Sakspapir

| Saksbehandlar | Arkiv | ArkivsakID |
|-----------------|--|------------|
| Ingrid Raniseth | PlanID - 1256 2015 0005, Plannavn - Detaljregulering for Mjåtveitstø gbnr 22/13 m.fl., Komnr - 1256, Gbnr - 22/13 | 15/2754 |

Reguleringsplan for Mjåtveitstø gbnr. 22/13 m.fl. - offentlig ettersyn.

1. gongs handsaming

Området sett frå nabo i nord , mot sør-vest(Arkoconsult AS)

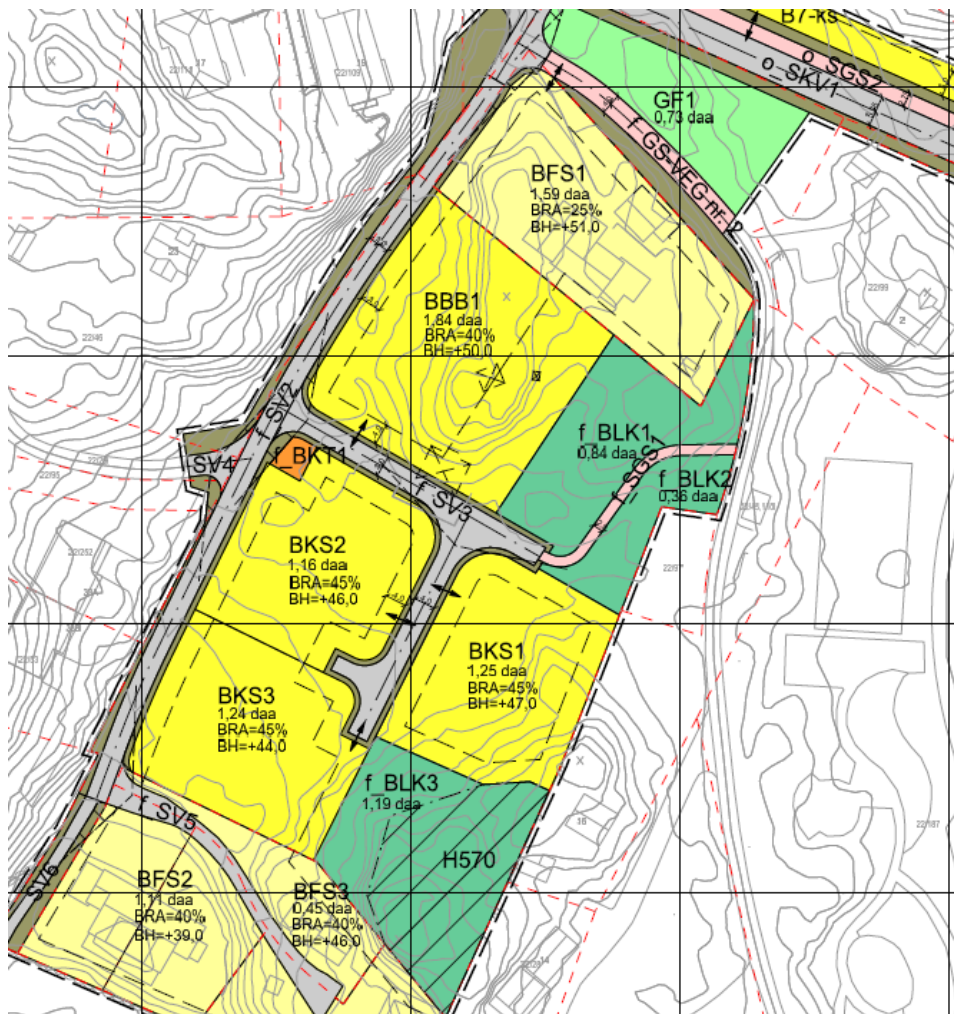
Bilete over illustrerer korleis utbygginga vil sjå ut frå einbustaden i sør, BFS1. Seksmannsbustaden vert noko skjult bak høgdedraget og saman med at uteopphaldsarealet til einbustaden er orientert mot aust, vil den i mindre grad verte råka av tiltaket. BFS2-4 i vest vert i liten grad berørt med tanke på fjernverknad. Resterande i busetnad i vest ligg på eit høgare nivå i terrenget og vert ikkje nemneverdig råka av skugge og innsyn, men utsikta vil verte noko endra.
